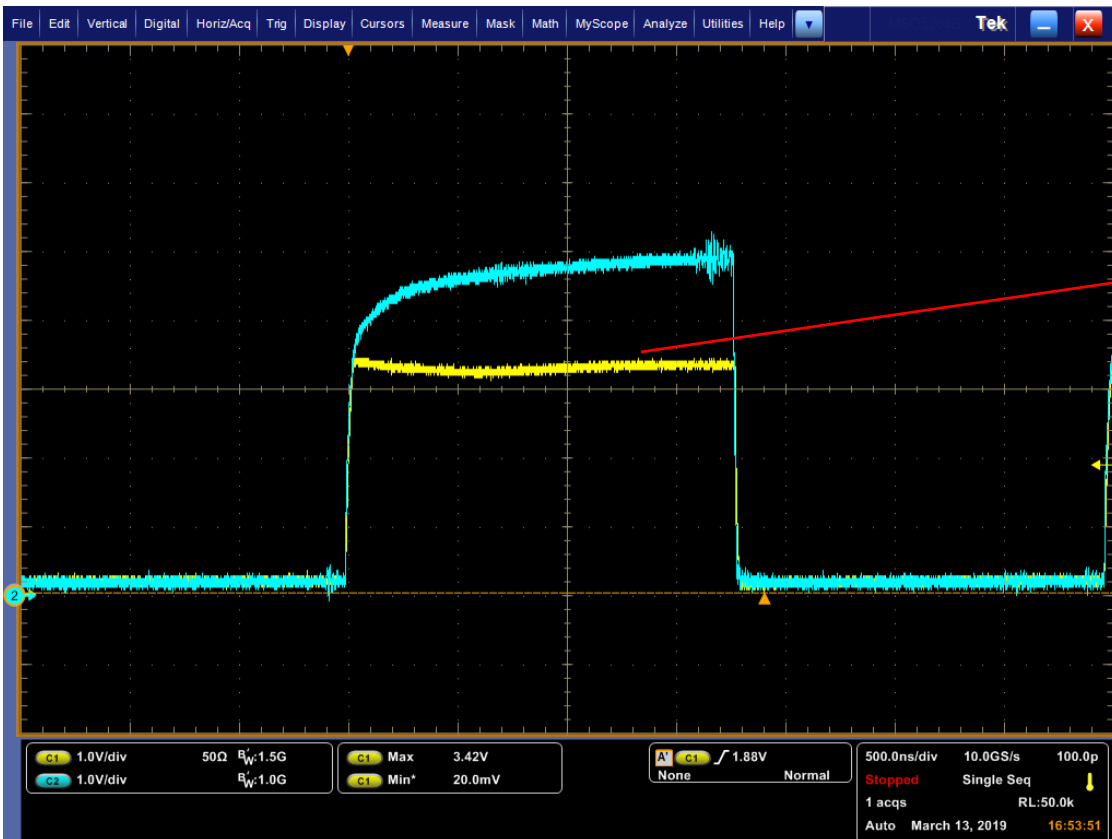
入力波形の電圧が落ちていないのにも関わらず、赤丸箇所で電圧が一度3.38V→3.15Vまで落ちるのはICの特性によるものでしょうか？
